Van: [REDACTED]
Verzonden: vrijdag 11 november 2022 13:17
Aan: [REDACTED]
CC: [REDACTED]
Onderwerp: RE: EG XL almelo park

Onderwerp: EG XL almelo park

Ik heb uw gegevens ontvangen van [REDACTED] [REDACTED]. Wij zijn druk namens EG group voor de ontwikkeling van het tankstation+horeca op XL park Almelo.

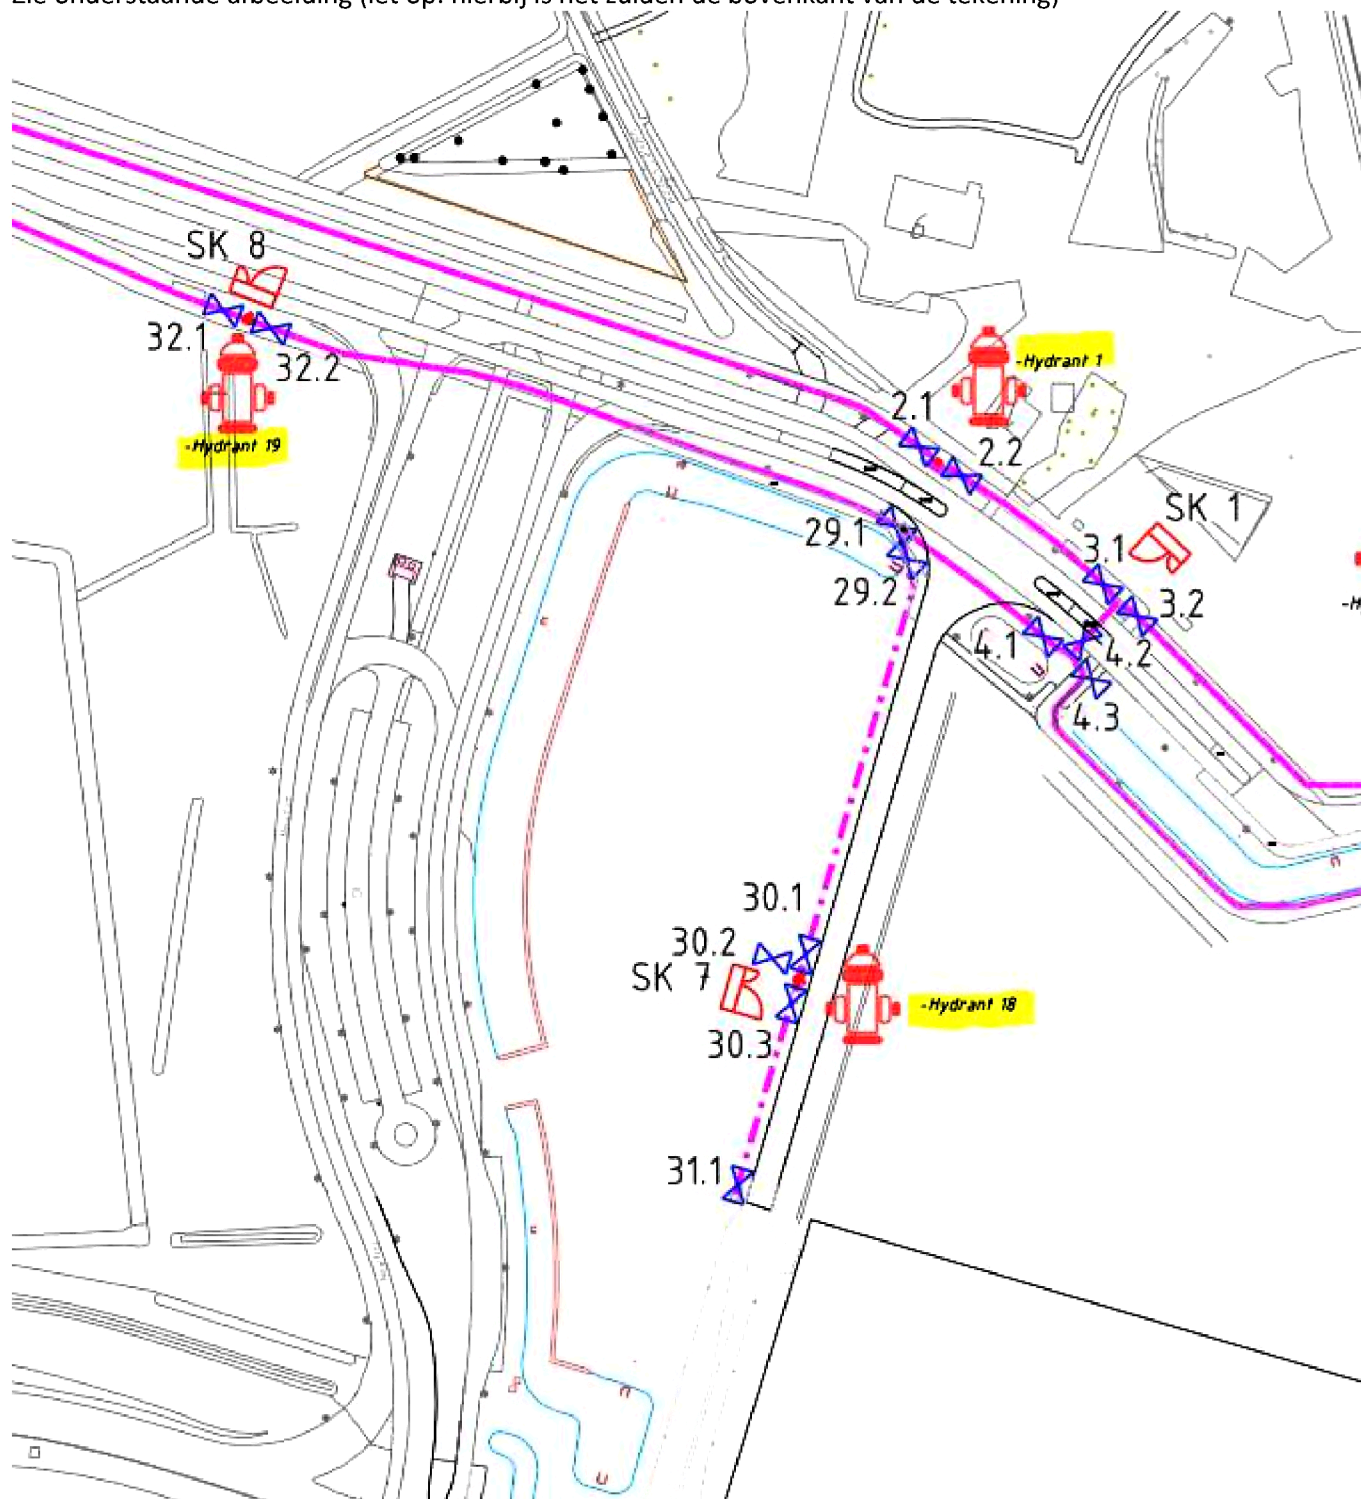
In de nabijheid van jullie perceel staan 3 openbare brandhydranten, hydrant 18, hydrant 1 en hydrant 19:
Zie onderstaande afbeelding (let op: hierbij is het zuiden de bovenkant van de tekening)

Indien gewenst kunnen jullie ter hoogte van 30.2 een gebouwaansluiting realiseren.

Dus $120 \text{ m}^3 / \text{uur}$ gedurende 4 uur

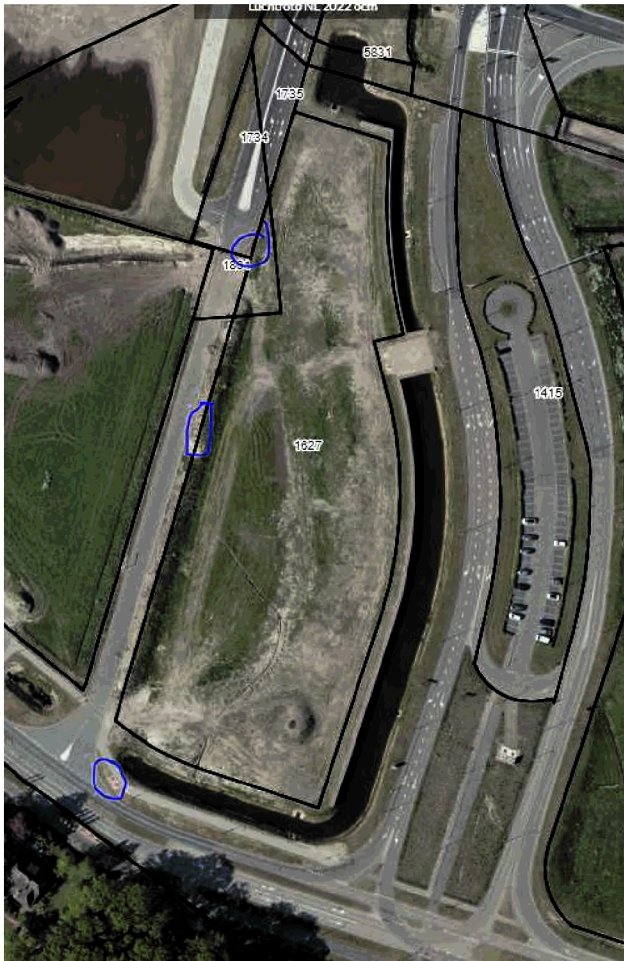
Een belangrijk onderdeel hiervan is dat er duidelijkheid is over de blusvoorzieningen rondom het terrein. Op 3 posities zijn er bovengrondse hydranten zichtbaar van deze Centrale blusvoorziening bij het te ontwikkelen terrein. Zie afbeeldingen.

Kunt u aangeven welke debieten aan blusvoorzieningen hier exact aanwezig zijn?
